ГОСТ 24472-80 — ГОСТ 24474-80

ГОСТ 24472-80, Инструмент разметочный. Циркули. Типы и основные размеры
Marking instrument. Compasses. Types and main dimensions

Изменение № 1 ГОСТ 24472—80 Инструмент разметочный. Циркули. Типы и основные размеры

Черт. 4

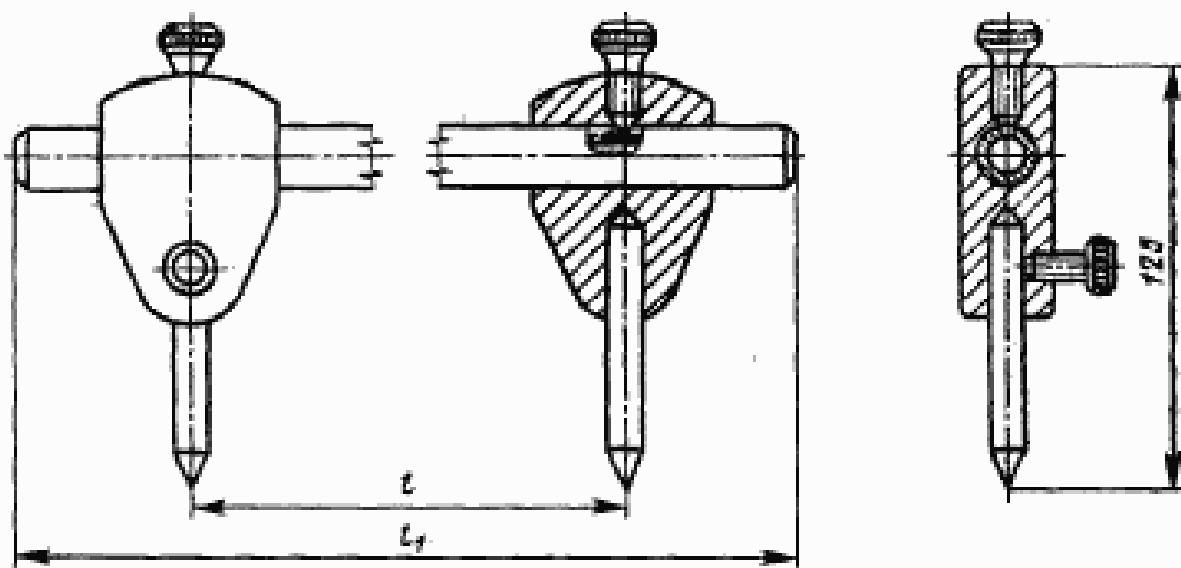
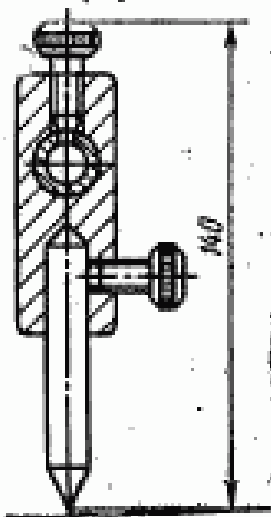
чертеж 4. Заменить правую проекцию, как указано на чертеже:
